高知県沿岸海岸保全施設景観検討委員会 (新居工区)

平成25年7月16日

四国地方整備局 高知河川国道事務所
高知県

指摘事項1 階段部の処理について

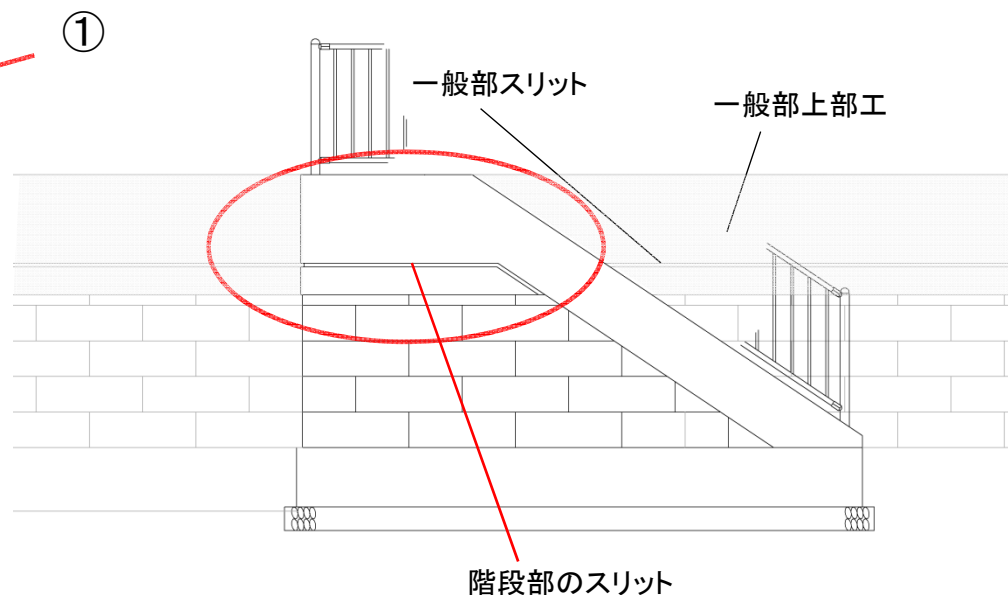
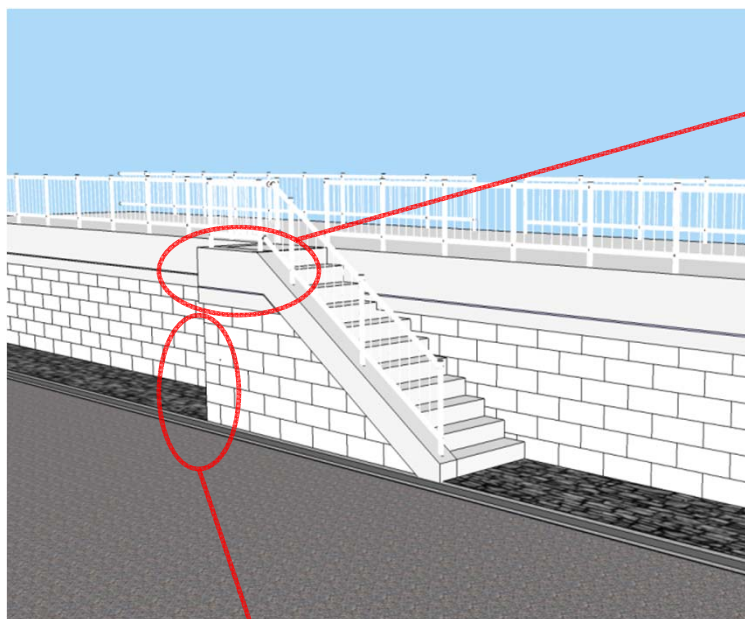
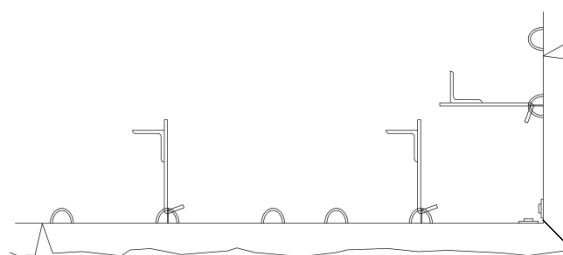
- ① 「残存化粧型枠(一般部)の上部工」と「階段(凸角部)の帯工」の一連性を図る。
- ② 階段の出隅部に生じる残存化粧型枠の突き合わせについて、片側突き合わせ構造ではなく、両側突き合わせ構造とする。

指摘事項2 端部処理について(河川区域部と二重矢板部)

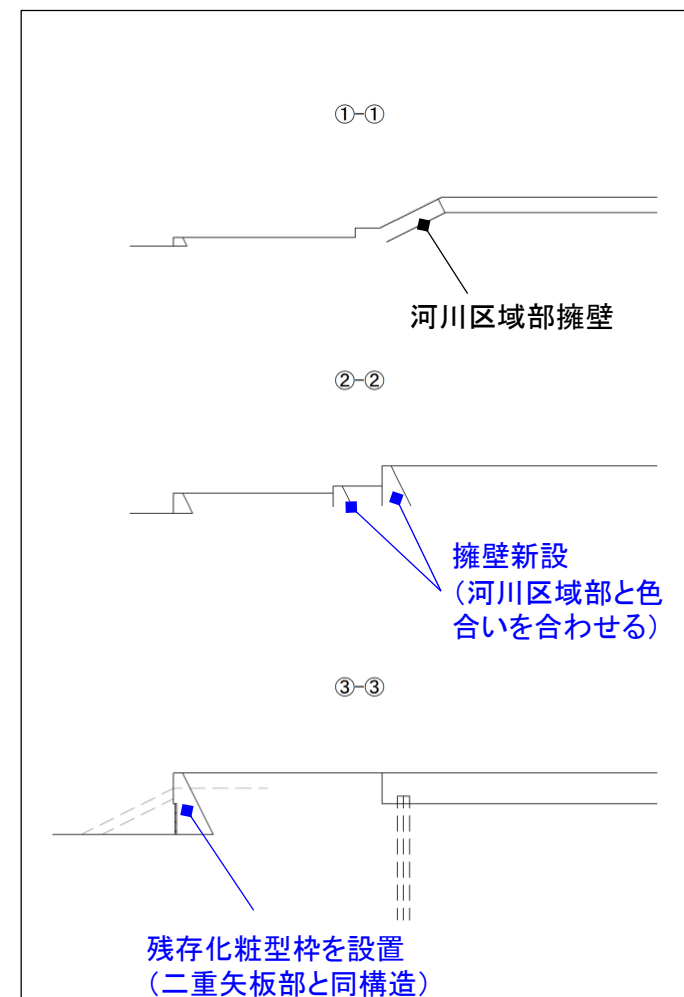
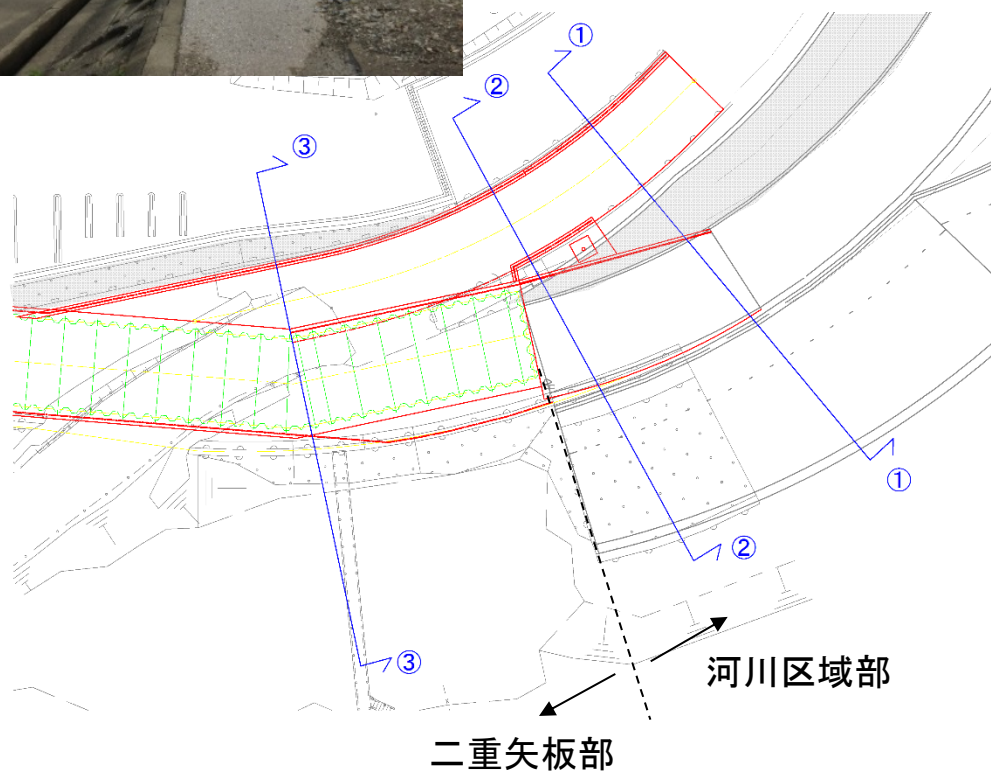
○ 河川区域部と二重矢板部の擦りつけ区間においては、隣接する端部箇所との景観に統一を図る。

指摘事項3 南風の郷付近の植樹および移植検討について

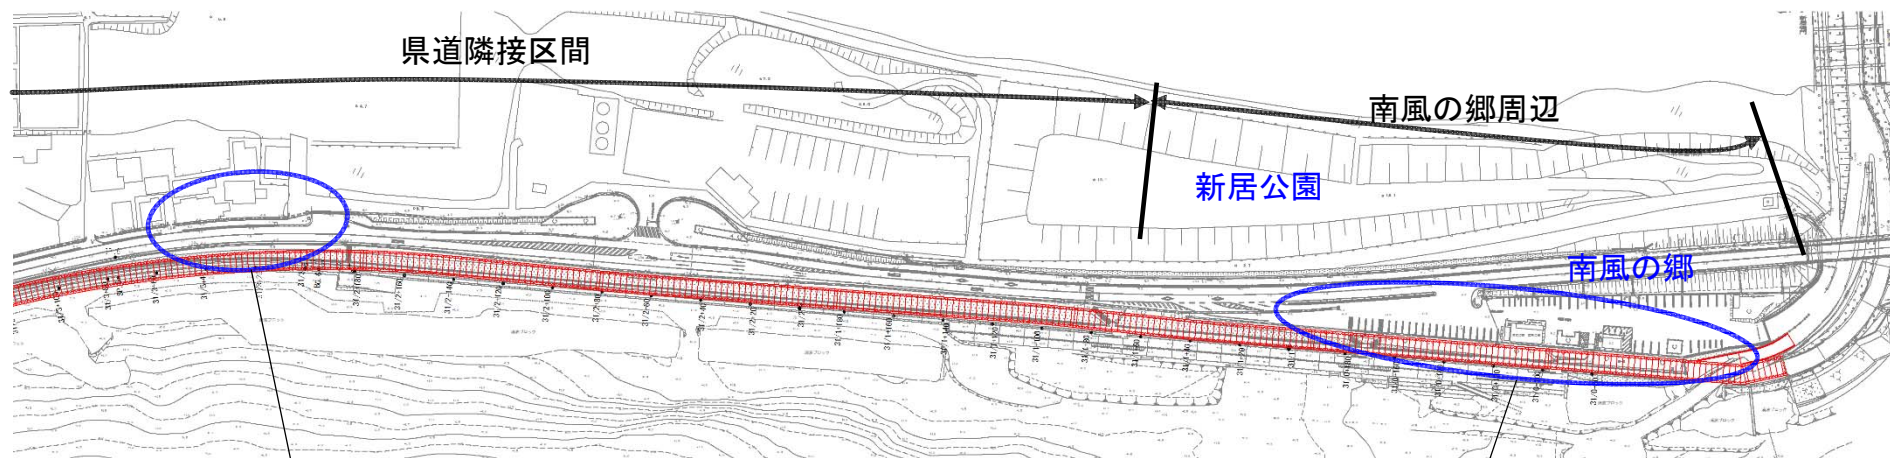
○県道隣接区間は、県道交通の視認性および維持管理の問題により、植樹および移植が難しいが、南風の郷周辺においては、県道交通への影響も少ないため、新居公園も含めた植樹および移植について検討。
